## Rapport des experts Rothpletz, Rohn et Buchi sur la formation des fissures dans la galerie sous pression de l'usine de Ritom des CFF

(Suite.)<sup>1</sup>

Fig. 5. — Sondage du piédroit à l'hectomètre 7,43.  
Photographie prise par M. Büchi, le 21 juillet 1920.

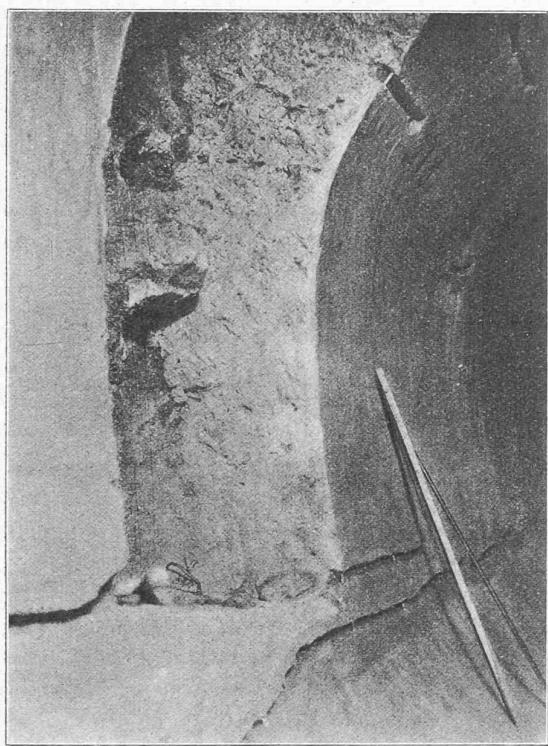
L'inspection de quelques sondages pratiquée, les uns à la demande de la direction des travaux et les autres à celle des experts, dans la partie inférieure de la voûte et dans les pieds-droits a démontré que le béton des pieds-droits adhérât relativement bien à la roche pour autant qu'on pouvait le constater à l'œil nu, ce qui s'explique du reste par la manière dont le travail a été accompli (fig. 5 et 6<sup>1</sup>). En revanche, on n'a pu observer dans les parties ainsi démolies du pied-droit que de rares traces du ciment injecté dans la voûte.

Ces injections de ciment dans la voûte n'étaient, les experts en sont convaincus, pas suffisantes. Il aurait dû en être pratiqué non seulement dans le sommet de la voûte, mais encore dans les pieds-droits et dans le radier. Il n'était guère possible que le lait de ciment, alourdi de
